改善箇所説明図

基準不適合発生箇所

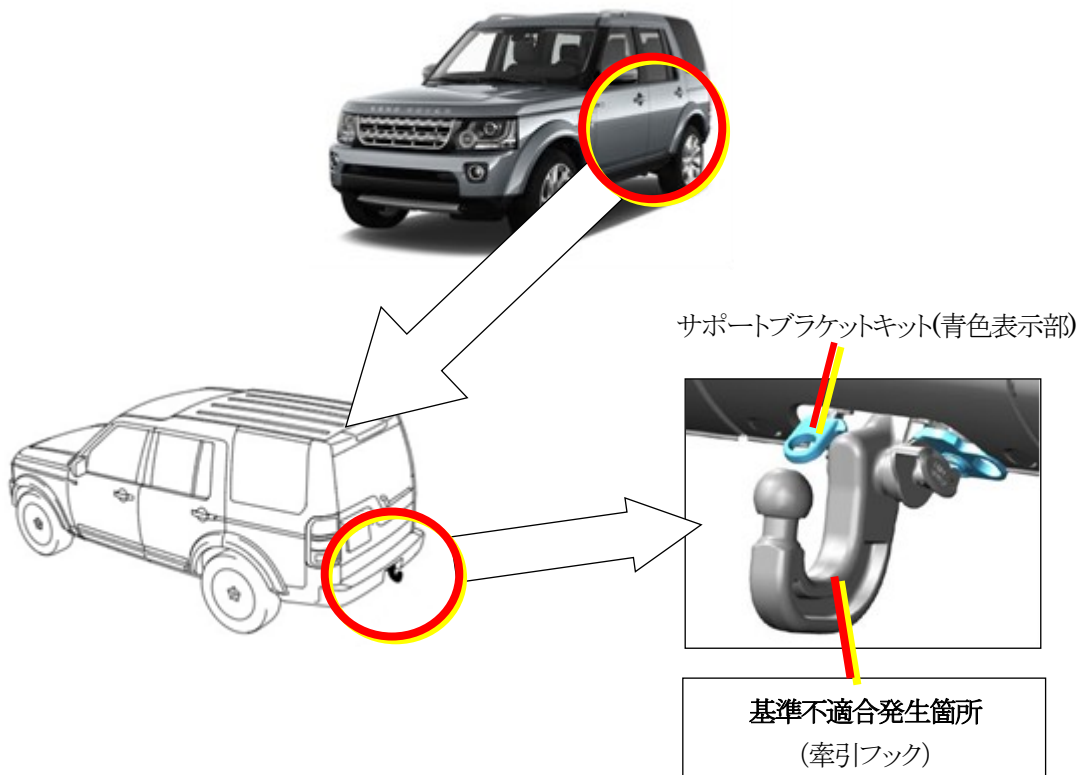
純正アクセサリーの牽引フックにおいて、設計検討が不十分なため、車両受側の中で遊びがあるものがある。そのため、車両牽引時の走行等の振動により、牽引フック取付け部でがたが発生して牽引フックが摩耗し、最悪の場合、被牽引車両が外れるおそれがある。

注： は、追加部品(青色表示部)を示す。

全車両の使用者に対し、サポートブラケットキットを配布する。なお、サポートブラケットキットの装着は使用者にて行う。

識別：形状により容易に識別ができるので、識別表示はしない。
